监 理 通 知 单

工程名称: 普洛斯成都新都物流园 1.2MWp 分布式光伏发电项目

编号: CZZH-CDND-TZD-003

内容: 设备缺陷 (并网柜)

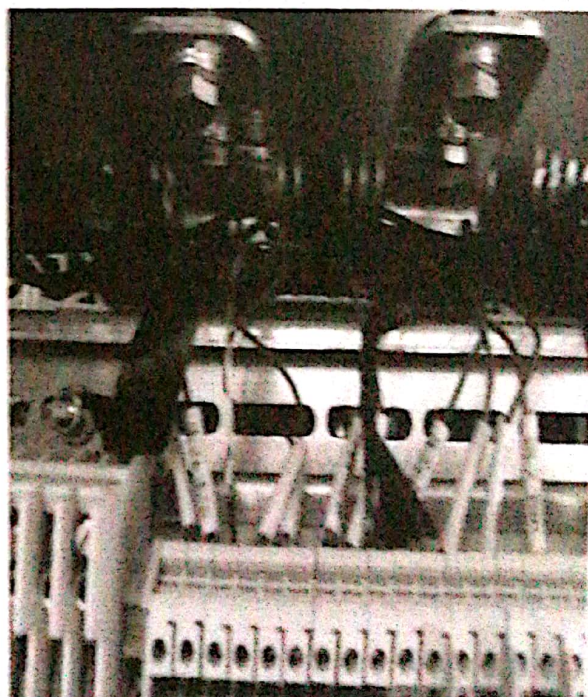
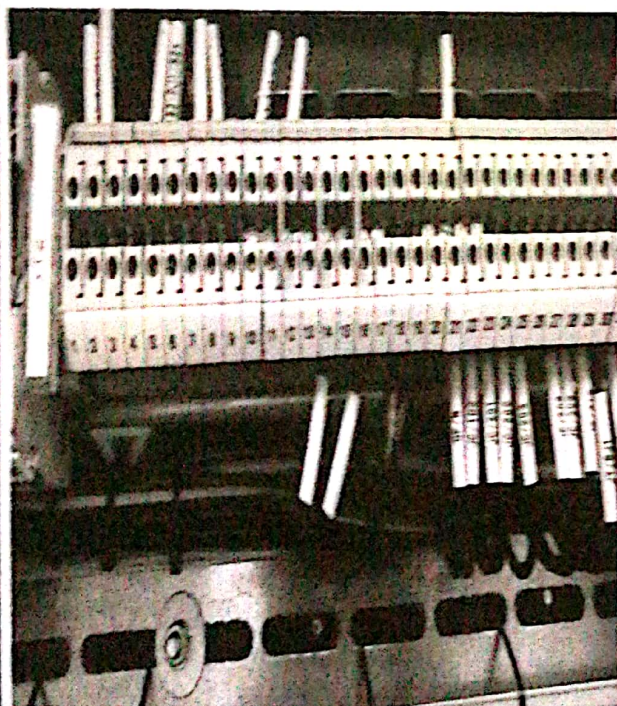
监理部人员在对低压并网柜进行检查时发现并网柜体已经有锈斑及柜内连接导线绝缘层已破坏铜丝外露 (见图)。现要求总包单位通知泰开厂方, 尽快来现场按照采购要求的设计标准进行处理以免影响下道工序的进度。
